Informações importantes — Dell OptiPlex 790/990

Placa de sistema

Figura 2. Placa de sistema com o sensor térmico e o dissipador de calor removidos

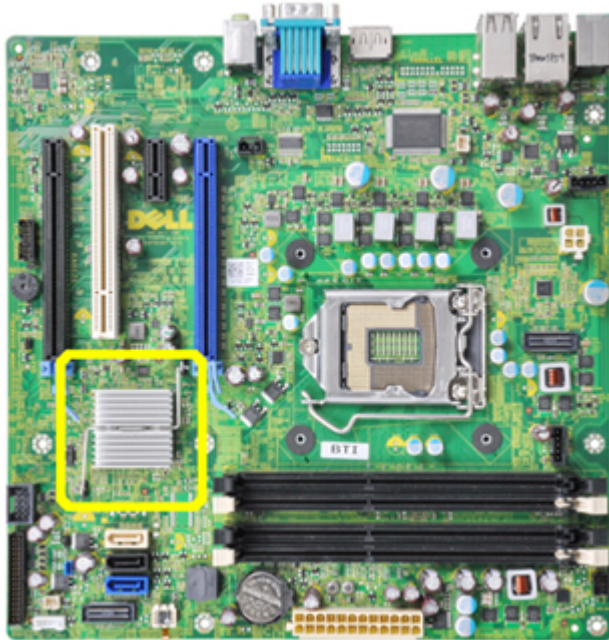
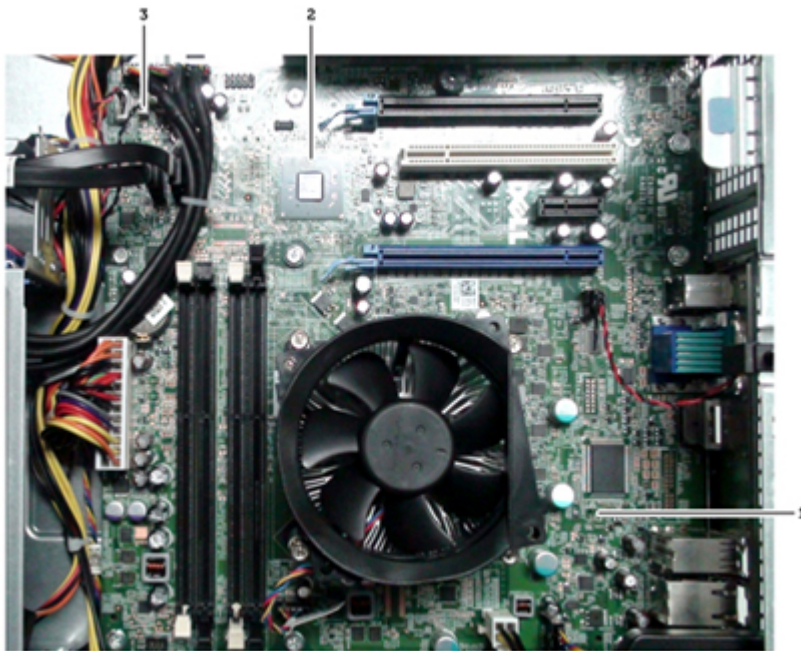
Os computadores Dell OptiPlex 790/990 agora são fornecidos com uma nova placa de sistema sem os seguintes componentes:

- Dissipador de calor
- Sensor térmico da fonte de alimentação (somente o chassi do modelo Desktop)

A imagem a seguir mostra uma versão anterior da placa de sistema fornecida com o dissipador de calor.

Todas as placas de sistemas fornecidas com a versão A11 ou posterior **NÃO** conterão o dissipador de calor.

O sensor térmico da fonte de alimentação é removido apenas do chassi do modelo desktop.

1. conector 1 e cabo do sensor térmico removidos
2. dissipador de calor do chipset removido
3. conector 2 do sensor térmico

**NOTA:** Se o BIOS for de uma versão anterior à A11, uma mensagem de erro será exibida.

NOTA: Se você substituiu a sua placa de sistema por uma nova para o chassi do modelo Desktop, certifique-se sempre de que a versão do BIOS é a A11 ou posterior.

ATENÇÃO: Se você não atualizar o BIOS, poderá receber a mensagem de erro **Alert! Chipset heat sink not detected (Alerta! Dissipador de calor do chipset não detectado)** durante o teste automático de ligação (POST).
